ENQUETE PUBLIQUE

Projet d'exploitation d'un parc agrivoltaïque constitué de 4 demandes de permis de construire déposées par la société CAS des Hauts Plateaux Corréziens, filiale de VALECO sur les communes d'EYGURANDE, AIX et LAMAZIERE HAUTE

ANNEXES AU RAPPORT

Mémoire en réponse aux observations du public – Enquête publique

illustration 4 : localisation des points de prélèvements réalisées par la chambre d'agriculture Corrèze (Eygurande Nord)

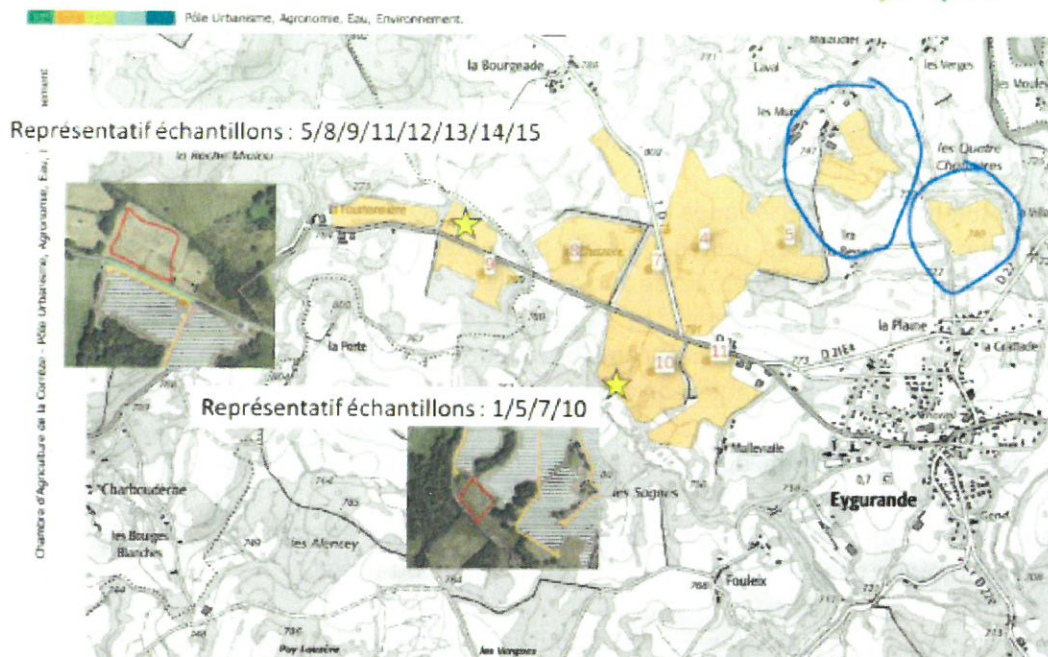
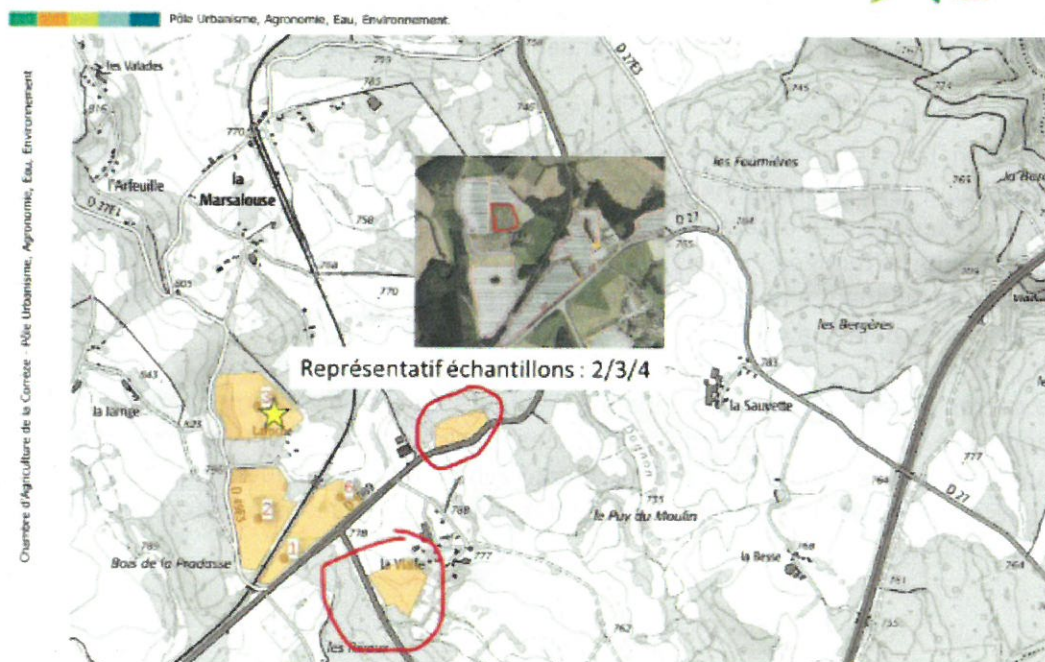
Question de la commission d'enquête : **< Pourquoi les parcelles de la zone 1 Est et la zone 5 Est (pages 447 et 448 de l'étude d'impact) n'ont pas fait l'objet de sondage ? >.**

Les zones dont il est question se situent en bleu pour la zone 1 et en rouge pour la zone 5 sur les cartographies suivantes.

Pour replacer cette étude dans son contexte, l'étude agronomique menée par la chambre d'agriculture de la Corrèze a pour objectif de caractériser la qualité et le fonctionnement des sols agricoles situés sur le périmètre du projet agrivoltaïque, afin d'identifier les enjeux agricoles du site et de vérifier la compatibilité du projet avec le maintien d'une activité agricole durable.

illustration 12 : schéma de la définition d'une parcelle agricole

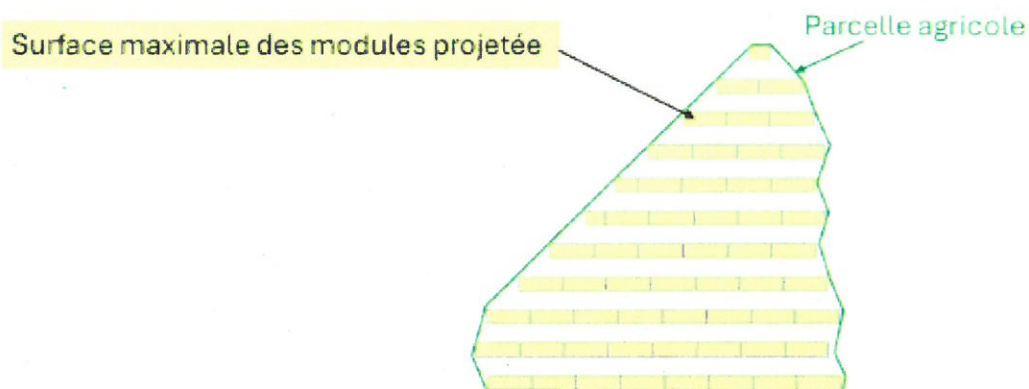
Question de la commission d'enquête : **« Concernant la carte de format A0 qui nous a été remise par M. et Mme AURIERES en permanence du 11 mai dernier au mairie d'Eygurande, ci-annexée, la commission vous invite :**

En effet, le taux de couverture d'une installation agrivoltaïque est défini comme le rapport entre, d'une part la surface maximale projetée au sol des modules photovoltaïques sur le périmètre mentionné à l'article R. 314-108 dans des conditions normales d'utilisation et, d'autre part, la surface de la parcelle agricole définie à l'article R. 314-108.

Ainsi, la surface de l'îlot agricole est définie par le périmètre délimité par la ligne verte, correspondant « aux limites physiques d'une implantation continue de panneaux photovoltaïques » au sens de l'article R.314-108 du code de l'énergie rappelée ci-dessus. Ce périmètre constitue la « parcelle agricole » servant de référence réglementaire pour le calcul du taux de couverture.

illustration 14 : illustration des tournières

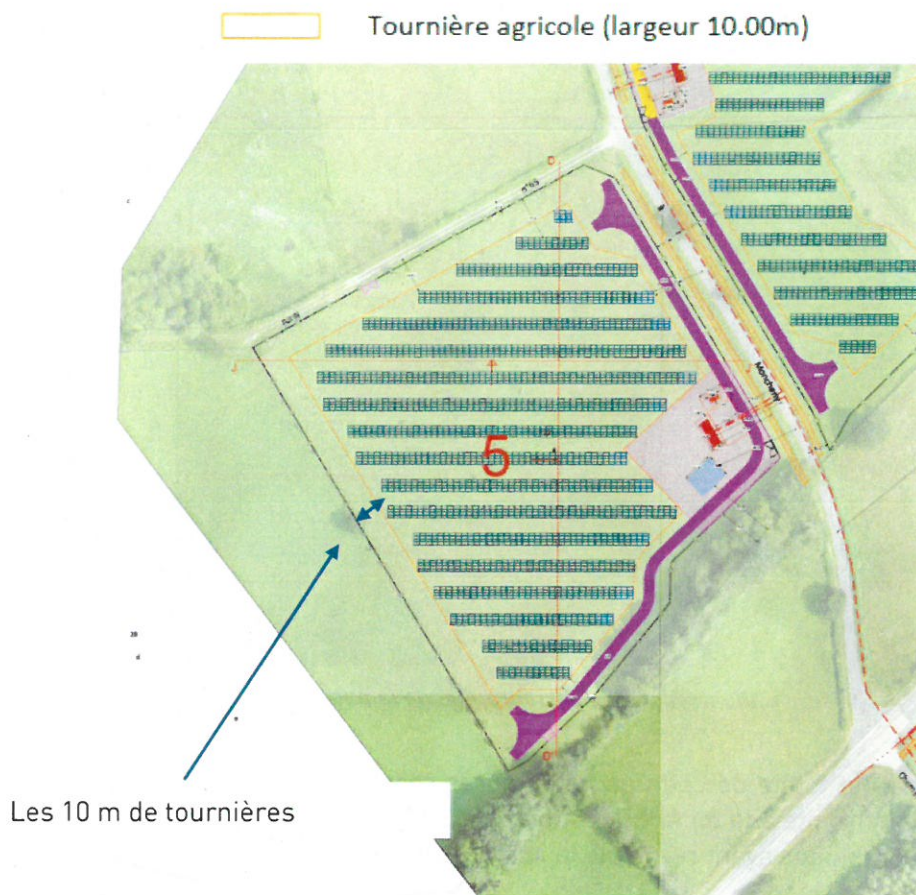
Le contributeur, dans son document, et dont un extrait est présenté ci-dessous pour appuyer nos propos, commet l'erreur ici de confondre les tournières agricoles d'une largeur de 10m représentées par la ligne en orange sur la carte A0, qu'il a transmis aux commissaires enquêteurs lors de l'enquête publique, et la surface agricole qui elle, n'apparaît pas sur les plans, mais qui a bien été considérée par les équipes Valeco selon l'application stricte du calcul de la loi APER et est présentée dans les documents « Note technique AgriPV » déclinés par exploitation versés au dossier d'enquête publique.

A titre informatif, la tournière prévue de 10 mètres pour le passage des engins agricoles a été définie depuis la limite parcellaire et le panneau le plus proche par rapport à celle-ci. C'est la raison pour laquelle la ligne orange suit la limite parcellaire et non la forme effective des panneaux.

illustration 15 : cartographie de la parcelle 1

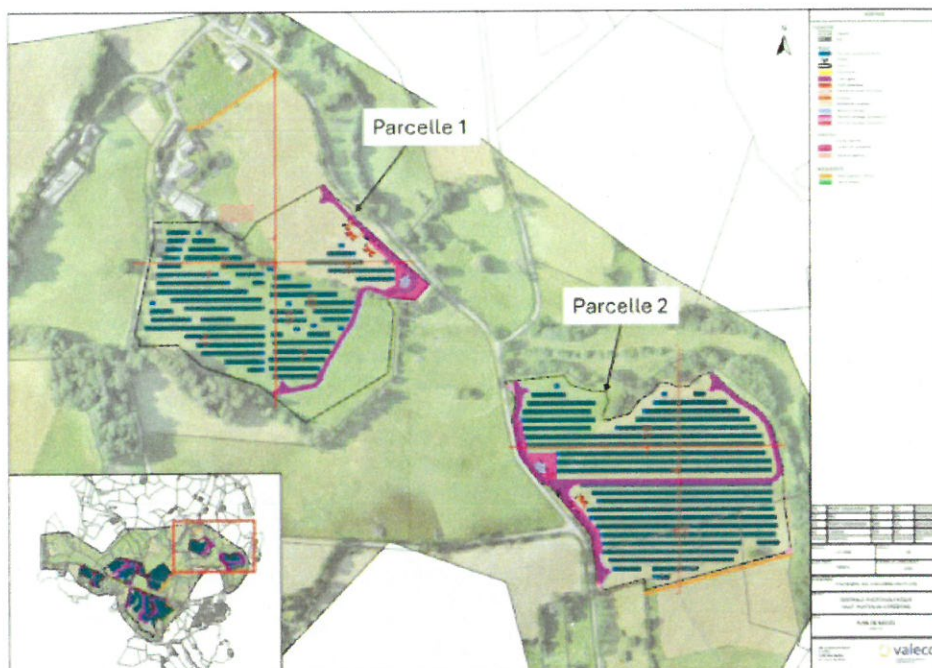
Dans le document du porteur de projet, la surface agricole de 1,82 ha pour l'îlot n° 1 est obtenue à partir d'un contour matérialisé en orange sur le plan.

Or ce contour ne paraît pas constituer les limites physiques de l'implantation agrivoltaïque au sens de l'instruction ministérielle. À plusieurs endroits, il s'éloigne nettement des rangées de panneaux et englobe des espaces qui ne correspondent ni à des panneaux ni à des inter-rangées.

En retenant une surface de **1,82 ha** au lieu de **1,6819 ha**, le porteur de projet augmente artificiellement le dénominateur du taux de couverture et minore mécaniquement le résultat final. Le taux de **39,6 %** affiché dans la « note technique agriPV - GAEC Dominique » n'est donc pas le produit d'une implantation conforme, mais celui d'une méthode de délimitation qui ne respecte pas les prescriptions de l'article R. 314-108 et de l'instruction ministérielle.

Dans le cadre du premier ilot, situé sur la commune d'Eygurande, au lieudit Chazeix, ci-après nommé parcelle 1 et dont une cartographie est présentée ci-dessous.

La surface agricole totale de cette parcelle, après recalcul selon la méthode exprimée ci-dessus et en conformité à la loi APER, est bien de 3,146 Ha. Ci-dessous une capture d'écran de l'outil cartographique ayant recalculé la surface agricole.

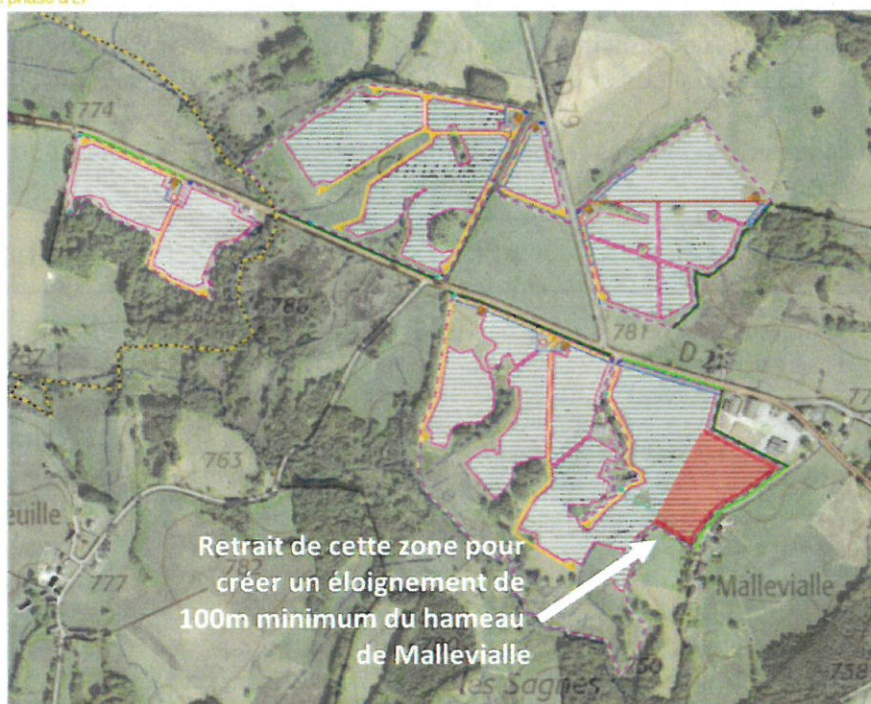
Question de la commission d'enquête : **Concernant les lieux dits MALLEVIALLE (Eygurande) et LAROCHE (Aix), quelles sont les modifications du projet que vous pouvez proposer en faveur des familles impactées (Mme MENAGE, DUTUEL – GREVAZ) ?**

Pour les lieux dits cités, voici ci-après ce que nous proposons comme aménagement au projet

- **Mallevialle (Eygurande)** : retrait d'environ 2ha de panneaux pour garantir un éloignement minimal de 100m vis-à-vis des premières habitations du hameau

Ces propositions d'aménagements ne sont pas sans conséquences sur l'économie du projet, néanmoins nous souhaitons prendre en compte ces remarques des riverains apportées lors de l'enquête publique et y apporter une réponse concrète et satisfaisante.
